**RESOLUCION No. 3135 DEL 01 DE DICIEMBRE DE 2023, ARMENIA QUINDIO**

**"POR MEDIO DEL CUAL SE NIEGA UN PERMISO DE VERTIMIENTO DE AGUAS RESIDUALES DOMÉSTICAS PARA UNA VIVIENDA CAMPESTRE CONSTRUIDA EN EL PREDIO DENOMINADO 1) CO CERRADO URB EL BOSQUE LT 12 UBICADO EN LA VEREDA EL CAIMO DEL MUNICIPIO DE ARMENIA (Q) Y SE ADOPTAN OTRAS DISPOSICIONES"**

**CONCEPTO TÉCNICO DE NEGACION PARA TRÁMITE DE PERMISOS DE VERTIMIENTOS  
CTPV: 363 de 2023**

FECHA:	20 de Octubre de 2023
SOLICITANTE:	Adriana Vargas Delgado.
EXPEDIENTE N°:	9760 de 2023

Imagen 1. Esquema corte de Tanque Séptico y FAFA.

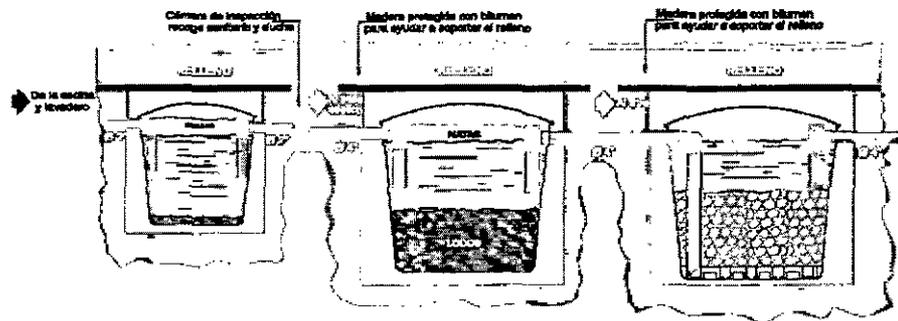
Tanque séptico: En memoria de cálculo y planos se muestra que el tanque séptico es tipo cónico en prefabricado convencional, el cual posee dimensiones de 1.57m de Ø (Diámetro), y 1.40m de altura útil, con un volumen final fabricado de 2000 Litros

Filtro Anaerobio de Flujo Ascendente FAFA: En memoria de cálculo y planos se muestra que el Filtro FAFA, corresponde a un tanque tipo cónico en prefabricado convencional, el cual posee dimensiones de 1.57m de Ø (Diámetro), y 1.40m de altura útil, con un volumen final fabricado de 2000 Litros.

Disposición final del efluente cuartel: Como disposición final de las aguas residuales domésticas tratadas se diseña un pozo de absorción. La tasa de percolación obtenida a partir de los ensayos realizados en el sitio es de 6.15 min/pulgada, de absorción media rápida. Se obtiene un área de absorción de 8.9m<sup>2</sup>. Con dimensiones de 2.40m de Ø (Diámetro) y 4.0m de altura.

*Se evidencian inconsistencias en la documentación técnica presentada, ya que la propuesta presentada es para un STARD mixto en prefabricado convencional (trampa de grasas en mampostería, tanque séptico de 1000lts filtro FAFA de 1000Lts) con disposición final a pozo de absorción, mientras que el observado en campo es mixto en prefabricado integrado (trampa de grasas en mampostería, tanque séptico integrado de 2000Lts) con disposición final a pozo de absorción lo que no coincide con la documentación presentada.*

- **El sistema de tratamiento de aguas residuales domesticas propuestos como solución individual de saneamiento para el predio**, no coincide con el observado en campo ya que el propuesto es en prefabricado convencional, y el evidencio en campo es en prefabricado integrado.

*De acuerdo con lo anterior, el grupo técnico del área de vertimientos de la CRQ determina que no se puede avalar el sistema de tratamiento aquí avalado.*
